Lindau (B) "Köchlín - Kreuzung"  
89\_Vorhaben- und Erschließungsplan VEP Fl.nr. 35  
als Bestandteil des Vorhabenbezogenen Bebauungsplan

Entwurf | Vorabzug  
Ansicht Nord  
M. 1:200 24.03.2021

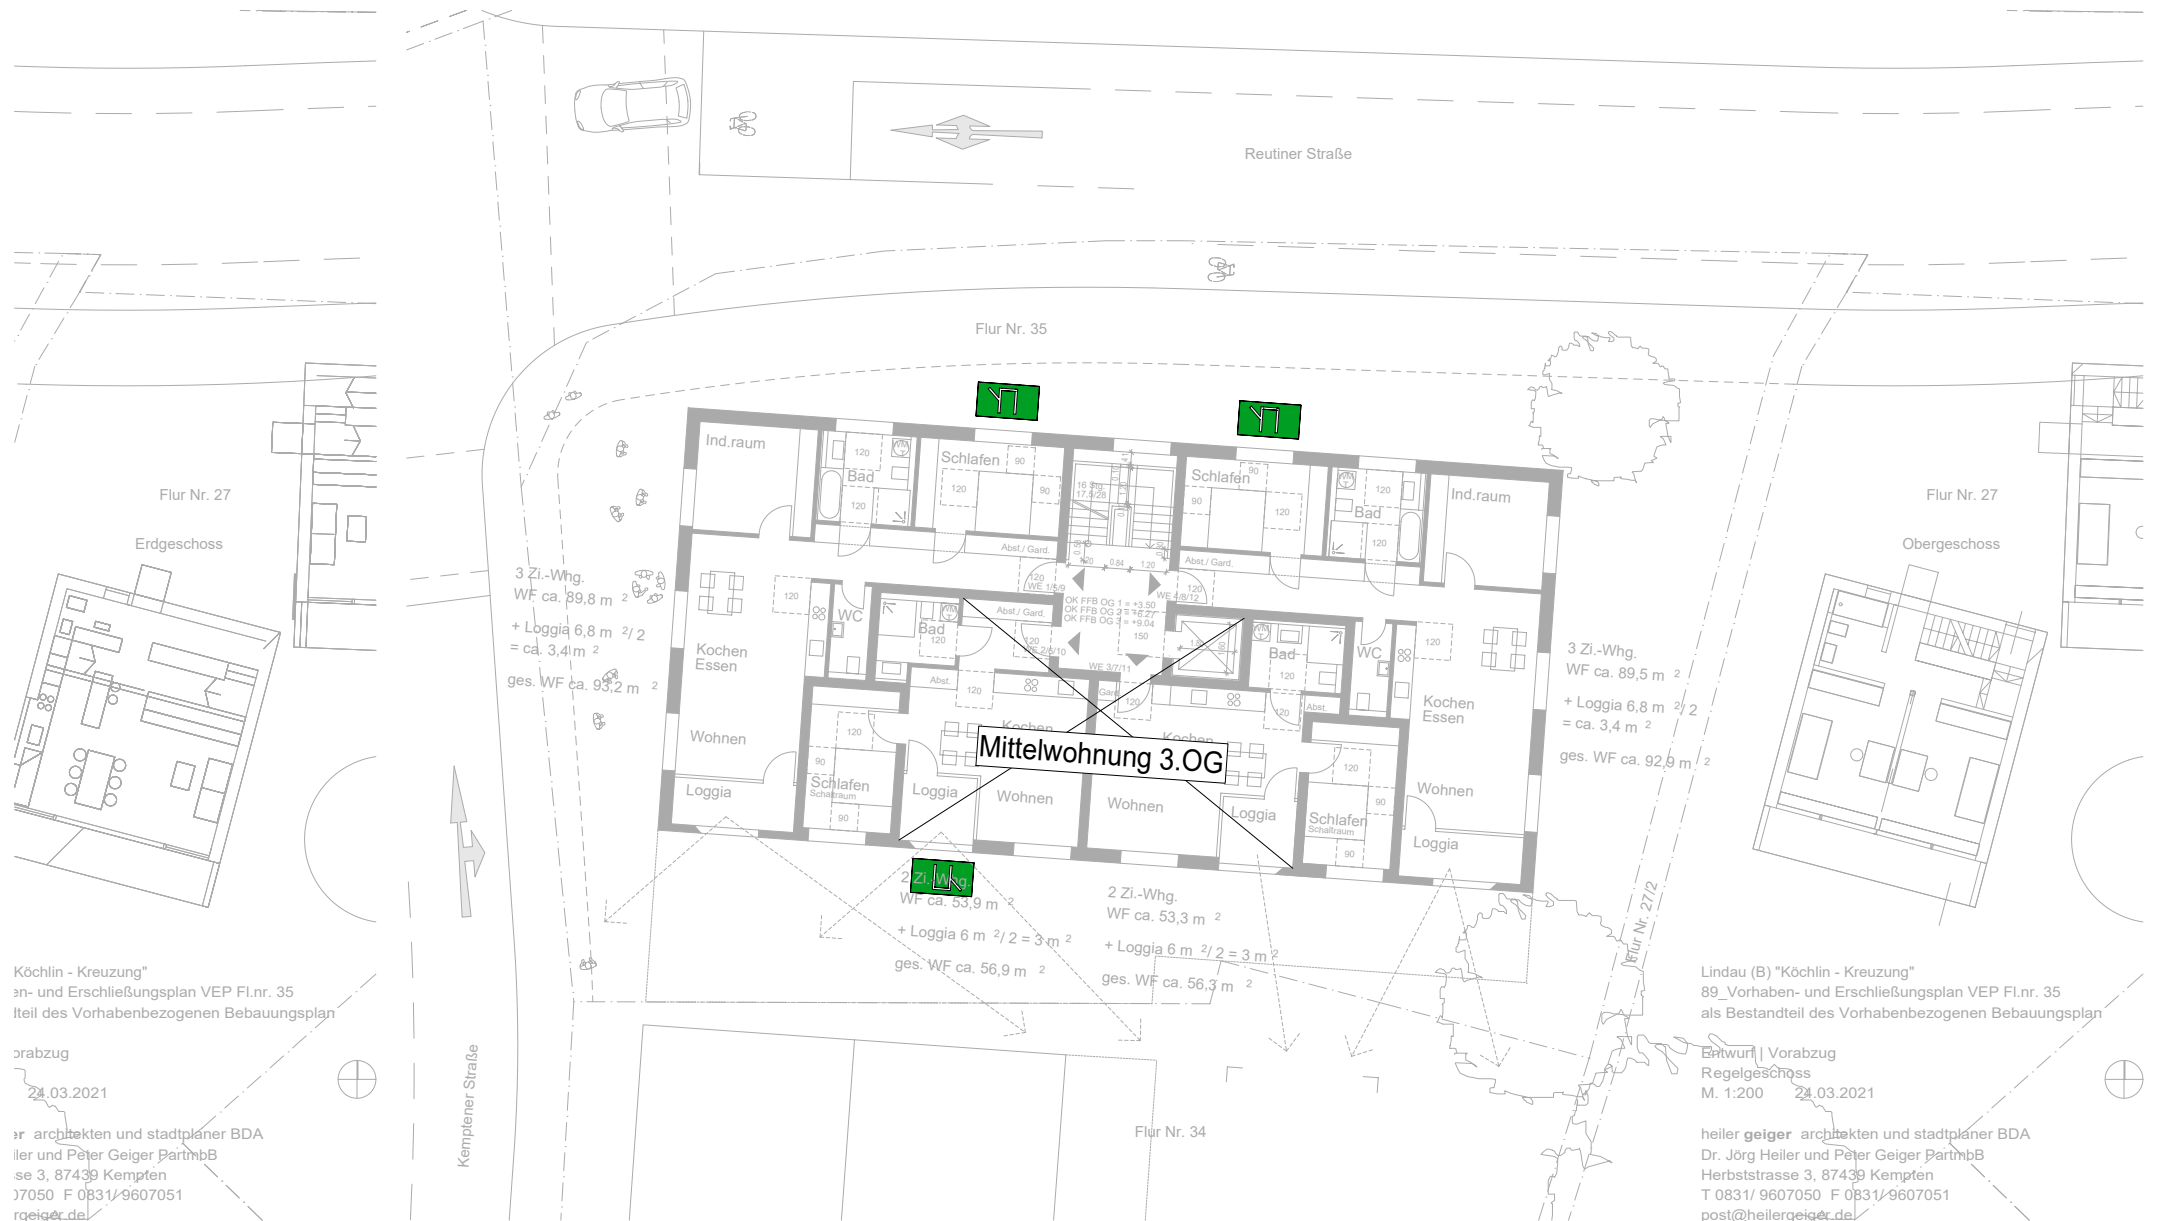
Anleiterstellen 2.DG zu weit entfernt von Traufe  
=> Abweichung: DFF 2.DG als Rettungsfenster mit Klappbrüstung ausführen

Entwurf | Vorabzug  
 Ansicht Süd  
 M. 1:200 24.03.2021

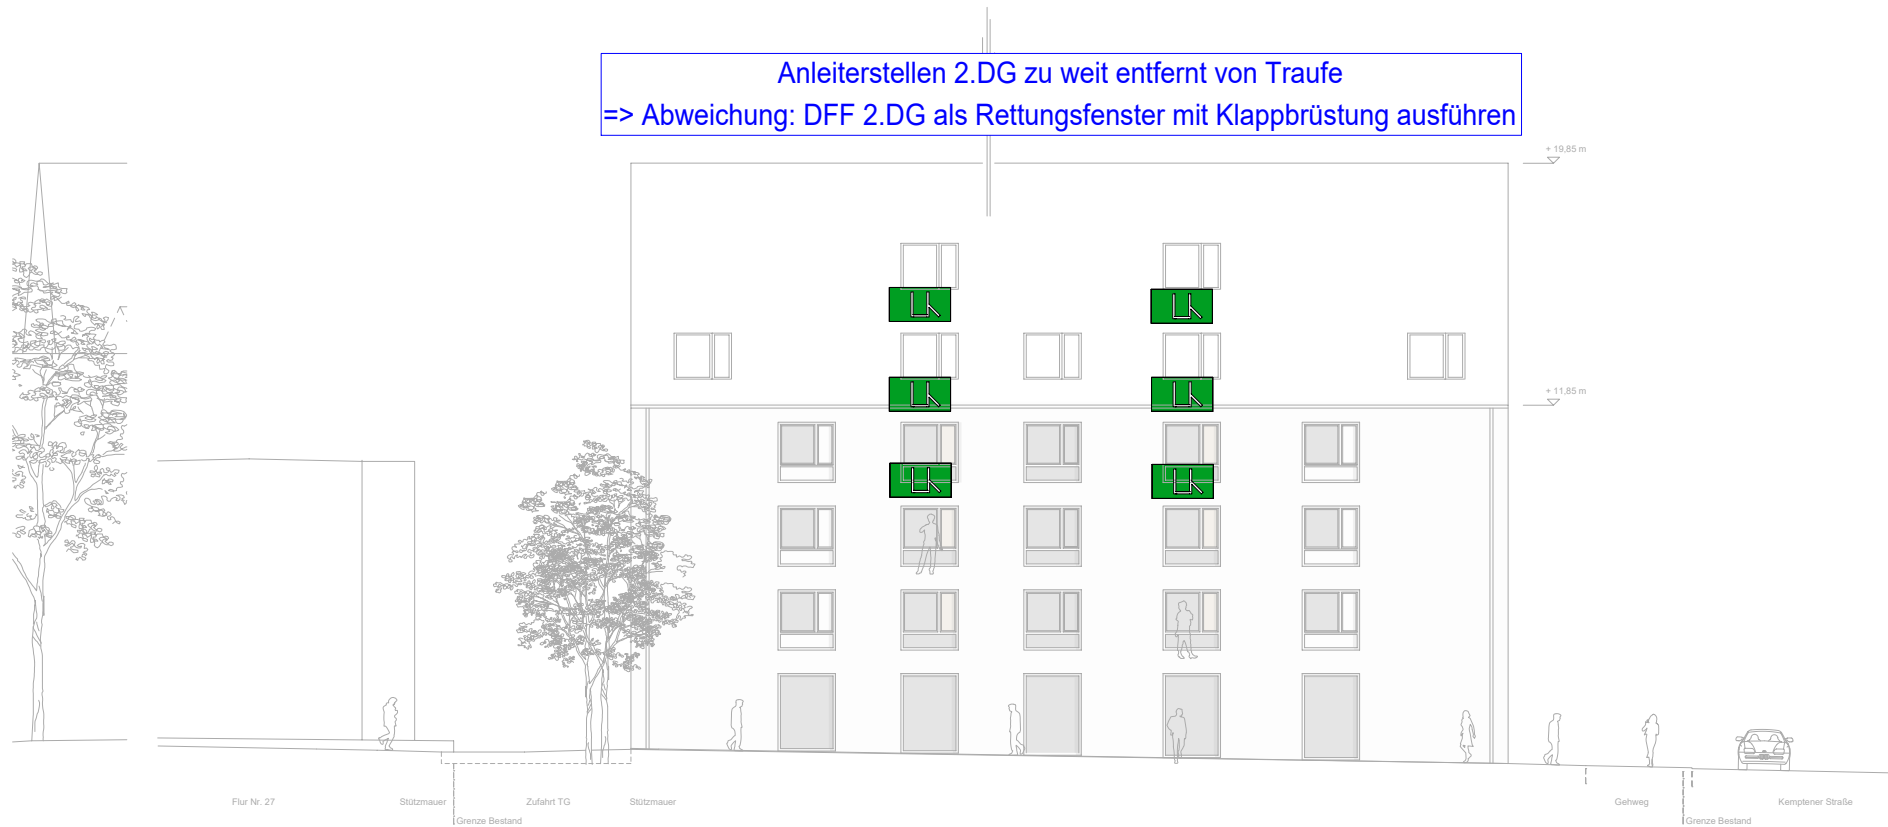
Anleiterstelle nicht rechtwinklig, sondern parallel zu Drehleiter  
 => Abweichung: Anleiterstelle ist Loggia mit großer Öffnung: Drehleiter mit Korb vorhanden
